Giudizio n° 2997 del 29/01/2019

Oggetto ADEGUAMENTO GESTIONE IMPIANTO DI TRATTAMENTO RIFIUTI SPECIALI NON PERICOLOSI CON OPERAZIONI DI MESSA IN RISERVA (R13) E RECUPERO DI INERTI (R5) AI SENSI DEL D.M. 28 MARZO 2018 N.69

ESPRIME IL SEGUENTE PARERE

DI SOSPENSIONE

Fig. 2 – Isopieze (da integrazione allegata alla VP)

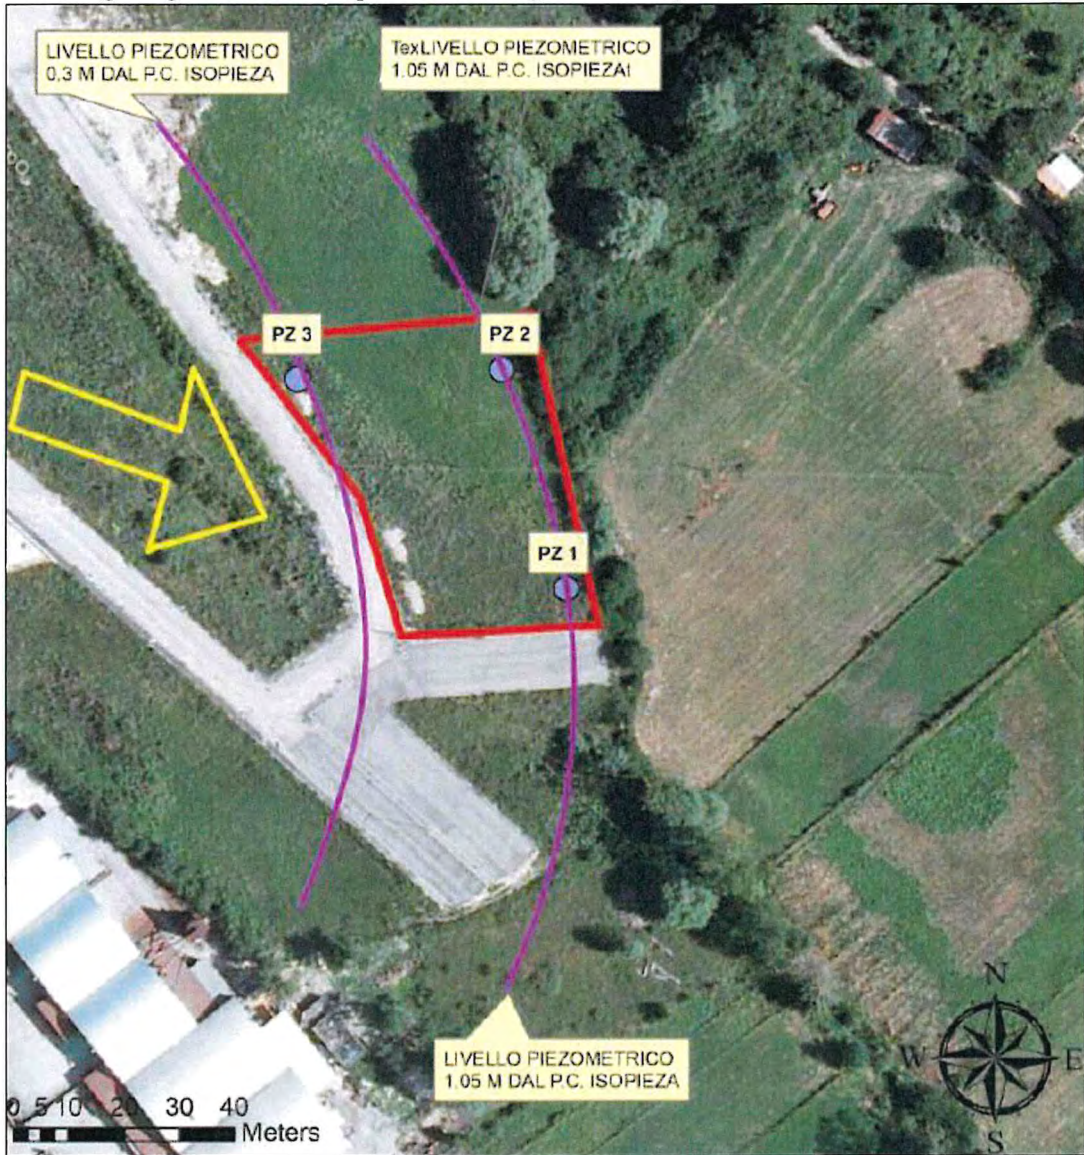
relativamente alla VALUTAZIONE PRELIMINARE ai sensi dell'art.6, comma 9 del D.Lgs. 152/2006 in quanto è necessario ottemperare al primo punto delle prescrizioni richieste con Giudizio n. 2706 del 27/09/2016 del CCR-VIA , chiarendo la differenza tra il modello idrogeologico che prevede una falda confinata con tetto posto a 2 m dal p.c., come riportato a pag. 21, cap. 6 , del documento " Approfondimenti idrogeologici" e nelle precisazioni del 18/12/2018, e la successione stratigrafica riportata a pag. 16 dello stesso documento. In ogni caso dovrà essere acquisito il monitoraggio della soggiacenza della falda per determinare la massima escursione delle falda, come prescritto nel sopracitato Giudizio.
